**Comune di Roncone**  
(Provincia Autonoma di Trento)

## **Piano Regolatore Generale Variante 2012**

### **RELAZIONE INTEGRATIVA IN RISPOSTA ALLA VALUTAZIONE TECNICA DI DATA 09/03/2015**

*Data: Maggio 2015*

Estratto piano di parco fluviale in prossimità della variante 113

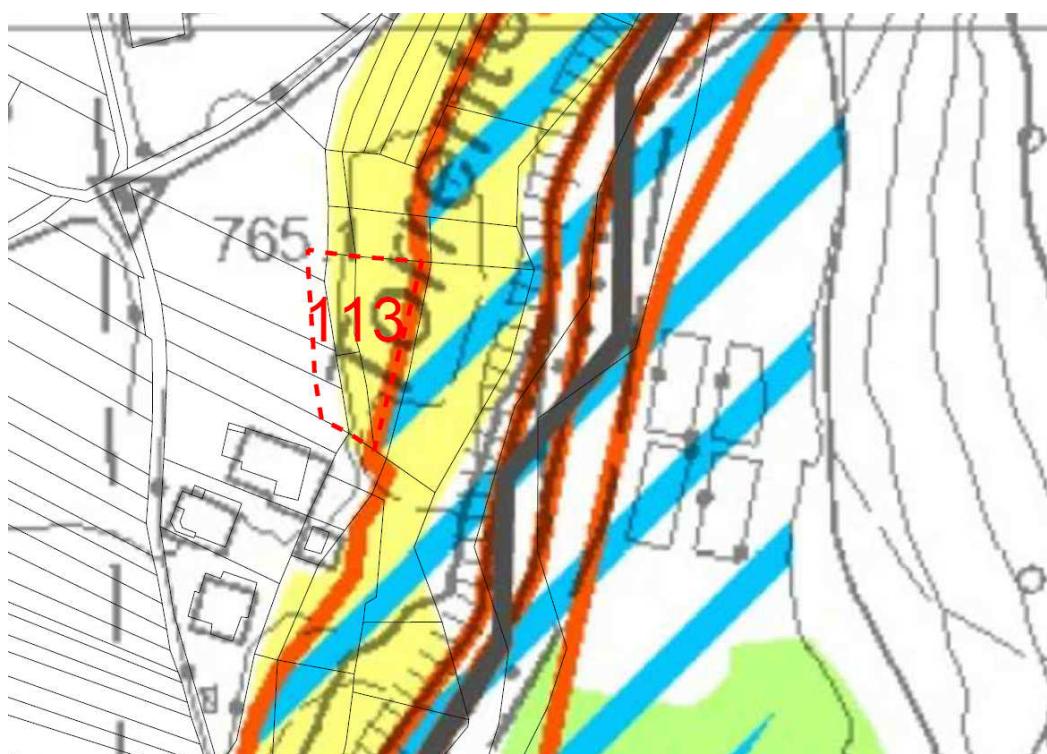
La variante n. **113** (la più prossima all'area fluviale), è stata leggermente ridotta in sede di adozione definitiva al fine di non interferire con l'ambito fluviale previsto dal Piano stralcio del PTC recentemente adottato.

**C4** Un cascinello avanzato sul fronte per permettere l'accesso laterale

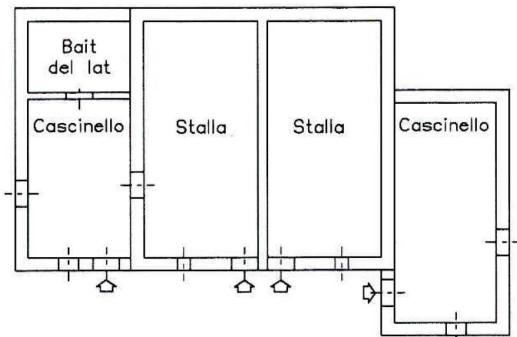
### Variante n. 63 - "Ca' da mont" n. 227 - p.ed.

L'edificio risulta chiaramente identificabile sia come tipologia, ricondotto al tipo C4 del manuale, L'altezza risulta inoltre chiaramente identificabile e vincolata dal preesistente cascinello che ancora mantiene la sua altezza originaria

B1 Soluzione più comune con cascinello allineato al fronte dell'edificio di profondità pari a 2/3 o 3/4 del lato libero

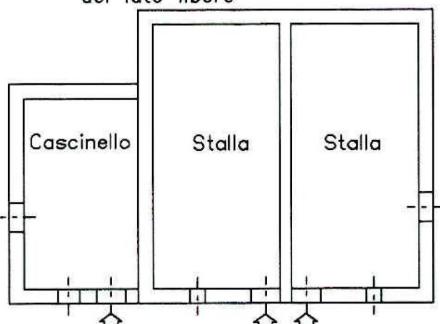
Variante n. 64 - "Ca' da mont" n. 248 -  
p.ed. 279

L'edificio, pur risultando compromesso dal punto di vista strutturale, mantiene ancora nette il perimetro e la conformazione tipologica in modo tale da potere essere ricondotta al tipo B1, con un volume massimo ricostruibile pari a 350 mc. ridotto a seguito del ricalcolo delle superfici.

Il calcolo del volume viene effettuato sulla base della superficie del sedime moltiplicato per un'altezza media di 4,5 m per il corpo centrale, ed un'altezza di 3 per il cascinello laterale.

B1 Soluzione più comune con caschinello allineato al fronte dell'edificio di profondità pari a 2/3 o 3/4 del lato libero

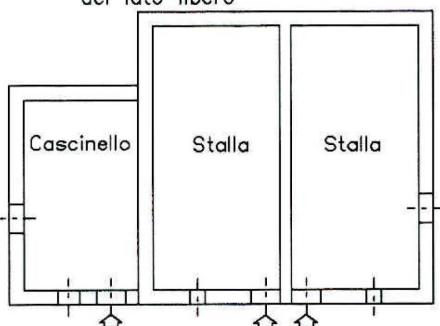
Variante n. 66 - "Ca' da mont" n. 252 -  
p.ed. 328

La sua conformazione planimetrica e le parti residuali con altezze pari a ca. 2 m. nella parte contro terra) consentono di identificare con precisione la tipologia edilizia originaria.

Il recupero di questo manufatto, posto alla sommità delle aree prative di Coradure consentiranno di mantenere la praticoltura di ampie aree che rientrano con la proprietà di questo immobile, e la loro conservazione costituisce un obiettivo voluto dall'amministrazione comunale, condiviso dal tecnico estensore del piano e che rientra, secondo le proprie valutazioni, anche negli obiettivi della delibera nr. 611, ove si precisa che il recupero dei manufatti storici sia "significativo ai fini della salvaguardia del contesto ambientale".

Finile aggiunto sul lato a monte

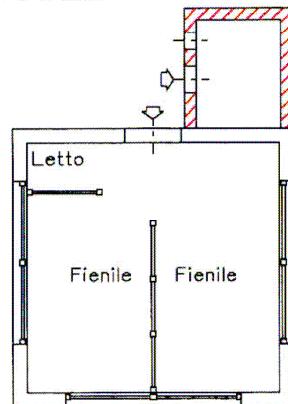
### Variante n. 69 - "Ca' da mont" n. 283 - p.f. 2872/2

Per questo edificio che presenta ancora elementi basamentali in muratura la ricostruzione per mette il recupero funzionale e tipologico ricomponendo anche l'originaria struttura dell'agglomerato di Coradure.

**B2** Cascinello arretrato rispetto al fronte dell'edificio.  
Può coprire, o meno, la parte restante del lato

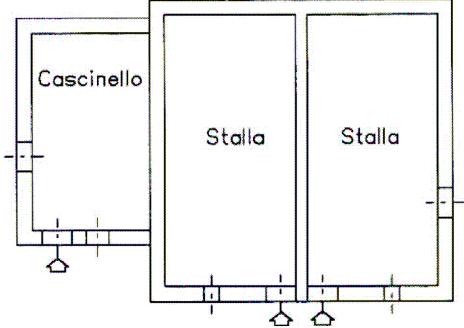
### Variante n. 71 - "Ca' da mont" n. 304 - p.ed. 256

Il recupero di questo edificio rientra nelle tipologie previste dalla delibera 611, anche in considerazione delle strutture ancora esistenti che raggiungono notevoli altezze sia sul fronte principale che sul retro.

La disposizione dei locali fa rientrare l'edificio nella tipologia B3 con cascinello posto sul lato sud.

### Variante n. 75 - "Ca' da mont" n. 375 - p.f. 3911

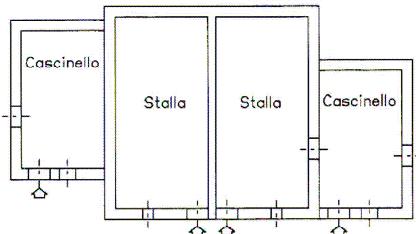
Il recupero del manufatto n. 375 rientra all'interno di un progetto pubblico finalizzato al ripristino di un bivacco di sicurezza posto sopra Malga Maggiasone verso il Passo del Frate.

Per questo recupero è stato espresso parere favorevole sia da parte del servizio geologico e bacini montani, sia dal servizio foreste sia dal servizio conservazione della natura.
